OGGETTO: PE 900002 SITO "Ex Abbondanza ed ex Conglomerati Bituminosi Vomano", Via Lago di Campotosto, Pescara. Indizione e convocazione della Conferenza dei Servizi Decisoria ai sensi dell'art. 14, comma 2 della L.241/90 in forma simultanea e in modalità sincrona ex art. 14-bis, comma 7 della L.241/90 e ss. mm. e ii. per l'approvazione del report "VARIANTE AL PROGETTO OPERATIVO DI BONIFICA CON MESSA IN SICUREZZA PERMANENTE E AGGIORNAMENTO DELL'ANALISI DI RISCHIO SITO-SPECIFICA AI SENSI DEL D.LGS. 152/06 E S.M.I." – Valutazioni tecniche.

Istruttoria sull'analisi di rischio e sul progetto di bonifica.

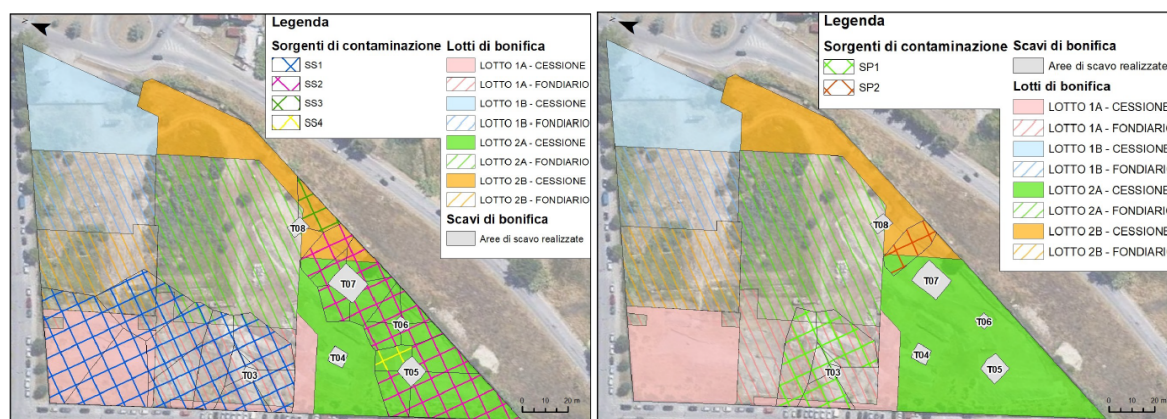
Inoltre, nell'ambito della presente revisione dell'A.d.R. viene proposta una nuova suddivisione del

sito in lotti e contestualmente viene avanzata la richiesta di conclusione del procedimento di bonifica sul suolo, con conseguente svincolo delle garanzie di cui al comma 7 dell'art. 242 del D.Lgs 152/06, per quei lotti indicati come bonificati. Tale istanza non è tuttavia pertinente con la C.d.S. in parola ma va inquadrata ai sensi dell'art. 248 del D.Lgs 152/06.

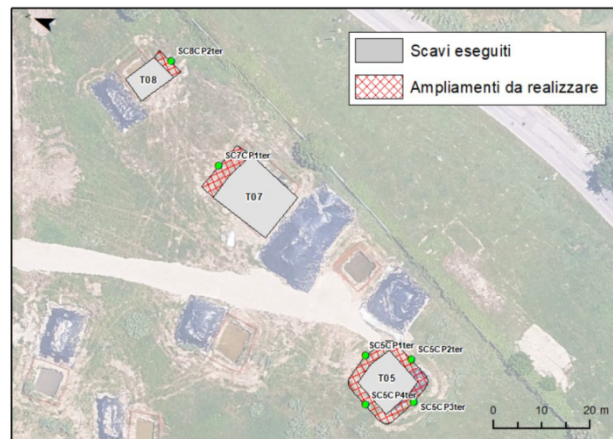
Nel lotto di bonifica 2A viene previsto il taglio dei percorsi (MISP) nell'area fondiaria mentre nelle aree oggetto di cessione sono previsti interventi di scavo e rimozione dei terreni contaminanti (Scavo SC5 e parete campione SC7CP1bis).

Nel lotto di bonifica 2B nell'ara fondiara è necessaria la MISP per il taglio dei percorsi mentre nell'area oggetto di cessione è previsto lo scavo SC8CP2bis.

I dettagli del collaudi sono riepilogati nella tabella seguente.
